**„Zajištění bezbariérového přístupu na nástupiště v ŽST Roztoky u Prahy“**

**Vysvětlení zadávací dokumentace - Dodatek č. 7**

Propadávací rošt před vstupem do výtahu

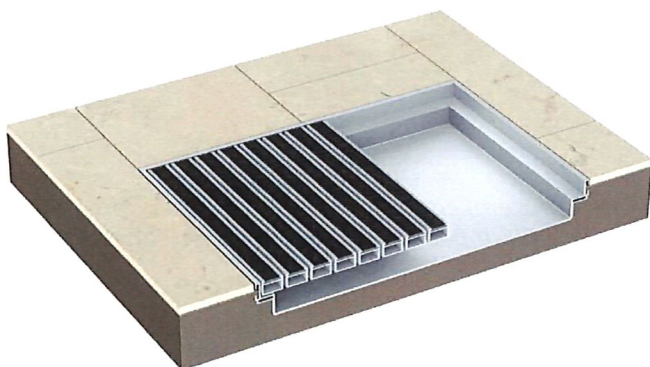
Prosíme o podrobnější specifikaci následující položky. Bylo by možné tuto položku doložit nějakým výkresem nebo fotografií obdobného roštu? Děkujeme

47 936501 DROBNÉ DOPLŇK KONSTR KOVOVÉ NEREZ KG 40,000

*Položka č. 936501 byla zrušena, namísto toho zřízena položka č. 936001-R01. Jedná se o hliníkový rošt (hliníkovo-pryžový) s vanou pro venkovní použití. Například dle obrázku.*

**SHODNÁ POLOŽKA SE NACHÁZELA I V SOUPOSECH PRACÍ OBJEKTŮ SO 12-13 A SO 20-12, A PROTO BYLA ZMĚNĚNA ZA POLOŽKU Č. 936001-R01 I V TĚCHTO SOUPOSECH.**
